Avis délibéré
de la Mission régionale d'autorité environnementale
Provence-Alpes-Côte d'Azur

**sur la déclaration de projet emportant mise en compatibilité du
plan local d'urbanisme (PLU) d'Allemagne-en-Provence (04) lié
à la création d'une unité touristique nouvelle locale (UTNL)**

d'hôtellerie sur le domaine de Beauvezet

**N° MRAe
012274/A PP**

Figure 4: Cartes des enjeux écologiques et espèces protégées (image gauche) et de hiérarchisation des enjeux écologiques (image droite) - Source : Notice explicative évaluation environnementale

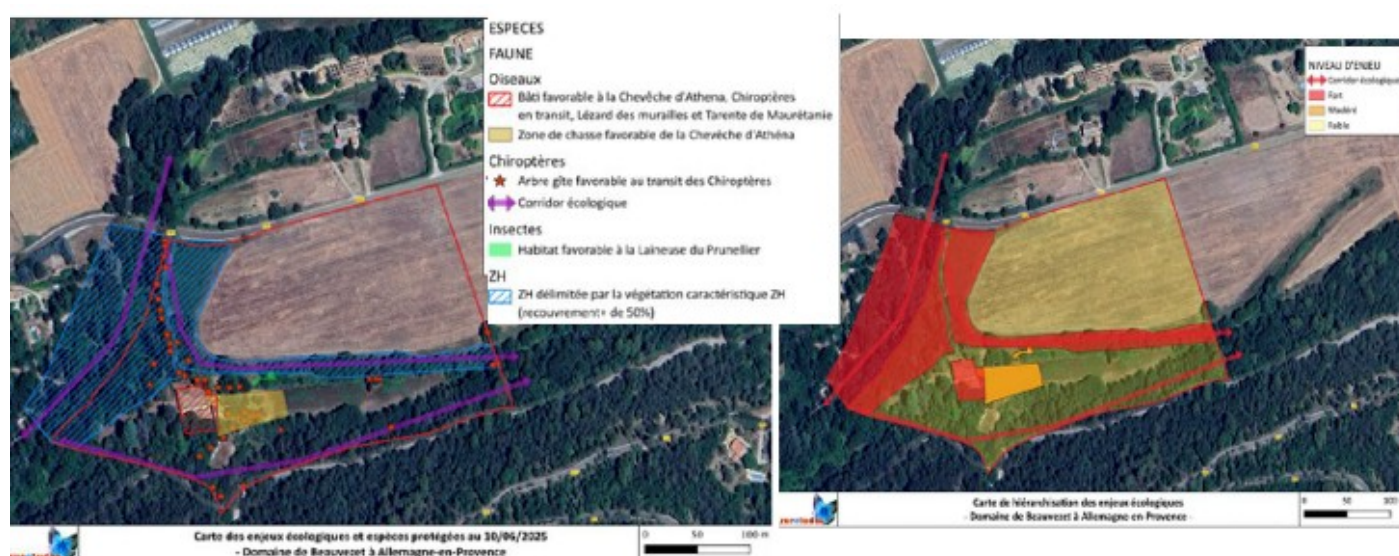
La MRAe note que :

- le dossier ne précise pas si, en complément de l'inventaire de terrain, l'état initial repose également sur des données bibliographiques ;
- les espèces floristiques ne sont pas décrites à l'exception de l'ailante glanduleux (espèce invasive) ;
- aucune investigation n'est présentée concernant la parcelle agricole¹⁰, alors que le projet prévoit de nouvelles cultures (apiculture, production fourragère, plantation d'essences locales,

- le diagnostic fait référence à des habitats favorables à certaines espèces faunistiques sans préciser si celles-ci ont été réellement contactées ou s'il s'agit de présence potentielle : « *la Chevêche d'Athéna, espèce protégée pouvant nicher au sein du bâti* », « *Les milieux ouverts du site constituent également des zones de chasse propices pour le Circaète Jean-le-Blanc, les Busards et la Buse* », « *s'agissant des chiroptères, les enjeux sont modérés à forts, avec la présence de bâtis favorables ainsi que des gîtes de transit favorables identifiés dans les arbres* ».

La MRAe recommande de préciser le diagnostic naturaliste (habitats, espèces floristiques et faunistiques contactées), sur l'ensemble du secteur Ab dont la parcelle agricole.

L'étude écologique fait état d'incidences brutes de niveaux fort et modéré sur les habitats et certaines espèces faunistiques (oiseaux, insectes, chiroptères, reptiles et amphibiens), avec la destruction directe et indirecte d'habitats d'intérêt communautaires, de zones humides, la perte de gîtes potentiels par la destruction d'arbres ou de bâti (chiroptères, avifaune).

La MRAe note que les incidences sur les espèces floristiques ne sont pas évaluées, ni celles sur la parcelle agricole où des voies d'accès aux parkings vont être créées.

La MRAe recommande d'évaluer les incidences de l'ouverture à l'urbanisation du secteur sur les espèces floristiques et la parcelle agricole.

Figure 5: Vue sur la parcelle agricole du secteur de projet depuis la RD 952 - Source : Google Street View

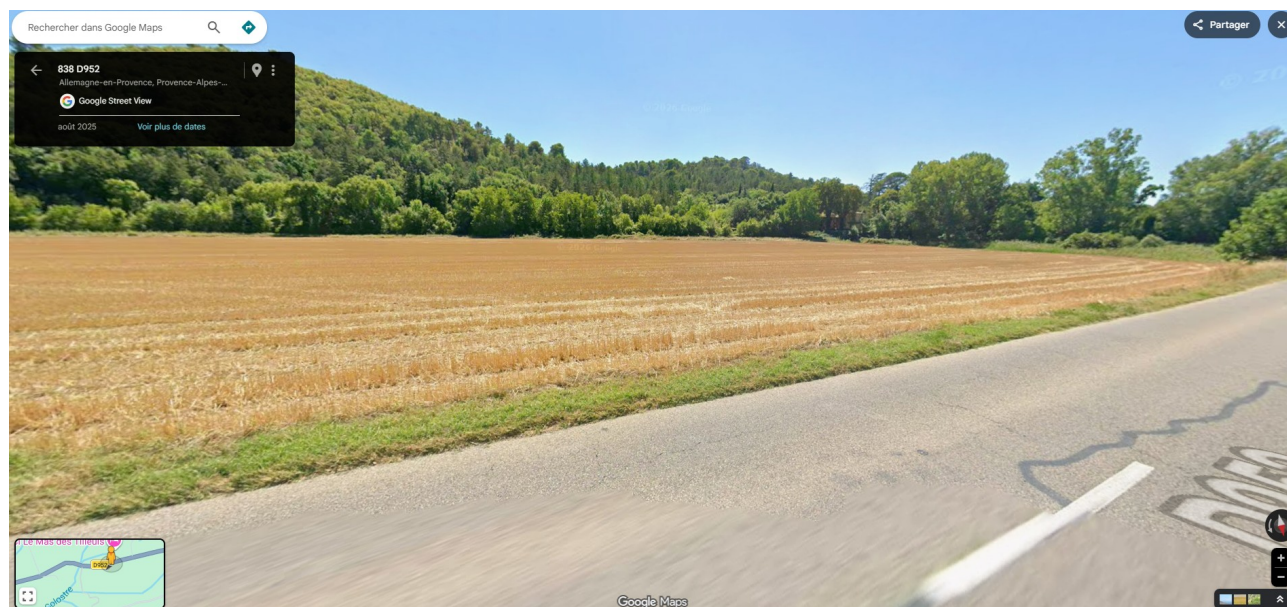
L'état initial présente succinctement le contexte paysager et patrimonial du site existant, l'étude ne procède pas à une véritable analyse paysagère permettant de montrer comment les modifications apportées par le projet de MEC-DP du PLU prennent en compte les grandes caractéristiques du paysage et ses incidences sur les perceptions, les trames paysagères et les éléments de qualité existants à préserver ou valoriser.

Le règlement et l'OAP prévoit de limiter la hauteur maximale des constructions à 15 mètres à l'égout. Mais l'OAP est peu précise : « Les zones de stationnement devront être aménagées en préservant les éléments paysagers, tels que les arbres », « le bâti existant devra être préservé et mis en valeur, de sorte à respecter l'intégration paysagère préexistante. Quant aux nouvelles constructions, elles devront également respecter les spécificités architecturales locales ainsi que des perceptions proches et lointaines ».

Le projet agricole, les abords et les accès du site ne sont ni décrits, ni traités.

L'inscription du projet dans le paysage n'est pas illustrée par des photomontages qui permettraient de traduire objectivement les incidences paysagères à l'échelle du secteur de projet après la mise en œuvre des mesures d'évitement et de réduction.

La MRAe recommande de présenter une étude paysagère appropriée prenant en compte la pluralité des paramètres paysagers concernés (paysage agricole, zone humide, linéaire boisé) afin d'identifier les enjeux paysagers et les incidences du projet de modification du PLU. Elle recommande également de définir les éléments du paysage à préserver ou valoriser dans le cadre de l'OAP et du règlement du PLU.
